Objet : Molenbeek-Saint-Jean, Avenue Jean de la Hoese, 3

Demande d'avis de principe portant sur l'introduction par la Commune d'un avis de marché relatif à la désignation d'un auteur de projet en vue de la rénovation lourde et du réaménagement complet du château du Karreveld en espace d'intérêt collectif et culturel ainsi que la construction de deux extensions.

Avis de principe de la CRMS

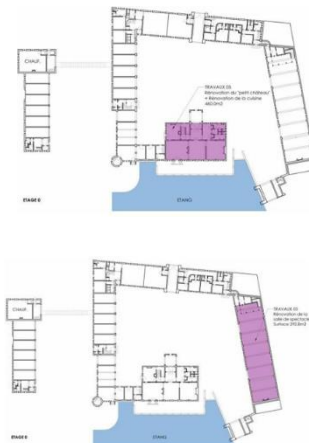
- Les documents introduits indiquent que le bâtiment est partiellement classé : la CRMS souligne qu'il ne s'agit pas d'un classement partiel mais que le château-ferme et ses dépendances ont été classés comme monument dans leur ensemble et comme site avec leurs abords, et ce dans leur état après rénovation/reconstruction de 1952-1958.
